COMMISSIE RUIMTELIJKE KWALITEIT GEMEENTE EDE

Datum : 30 maart 2023
Betreft : Commissie Ruimtelijke Kwaliteit / integraal

Dossiernummer : **2022W2451**
Locatie : **Lunterseweg 40**
Omschrijving : het restaureren van boerderij Pothoven
Bijzonderheden :

Beoordeling nr. : 2

Bouwplan

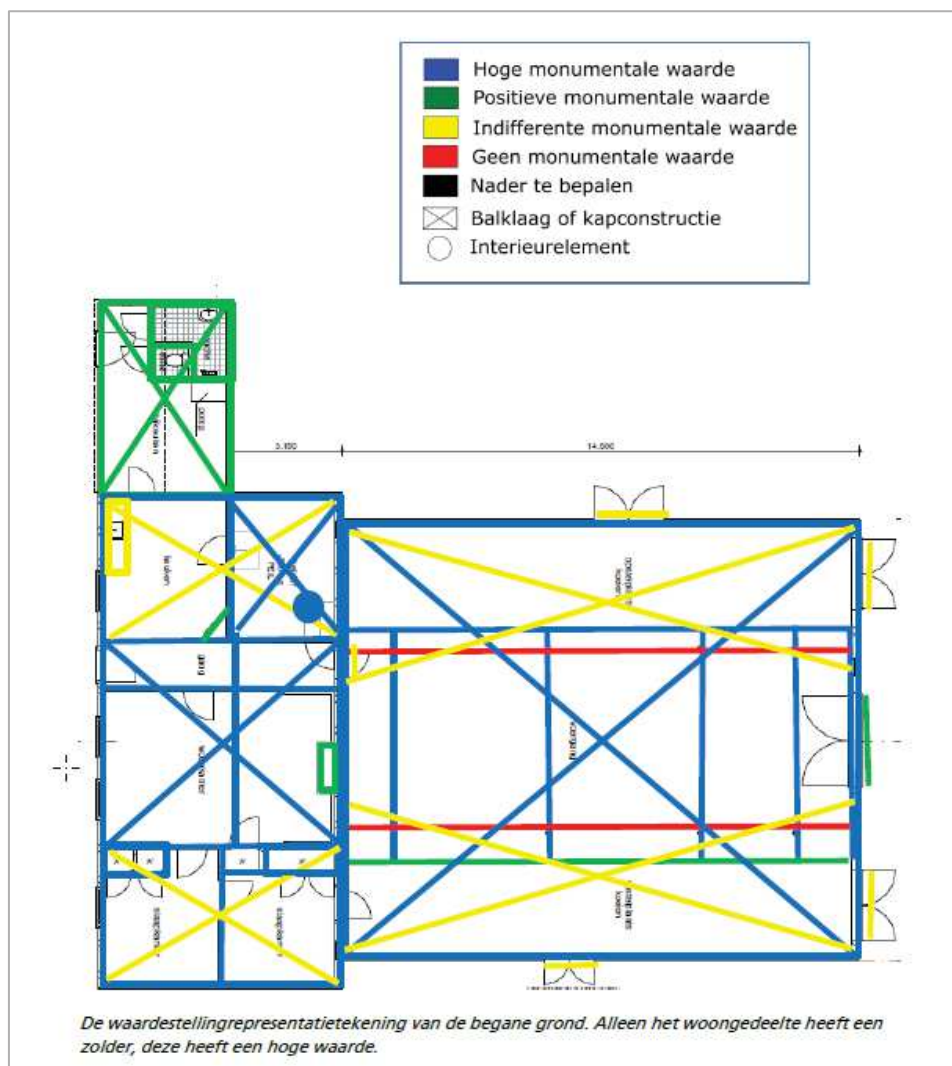
Het plan omvat een ingrijpende restauratie en waar mogelijk herstel en behoud van de oude details.

Cruciaal is de inpassing van een stalen frame in het voorhuis, dat constructietechnisch noodzakelijk is om de ankerbalkgebinten in het achterhuis, en daarmee tevens delen van de buitenmuren, weer in het gareel te krijgen. Enkele onderdelen, zoals het aangebouwde schuurtje dat van slechte kwaliteit is en van ver na 1800 wordt gesloopt. De deel wordt heringericht met gebruik voor slaapkamers en werkruimte/bibliotheek. De vroegere hooizolder wordt hersteld en blijft voor het belangrijkste deel leeg. Verder worden o.a. het gehele rieten dak vernieuwd met een rieten schroefdak op isolatieplaten, het voegwerk in de buitenmuur wordt hersteld, vele scheuren gerepareerd, en in latere tijd aangebrachte 2 ramen in het riet verwijderd.
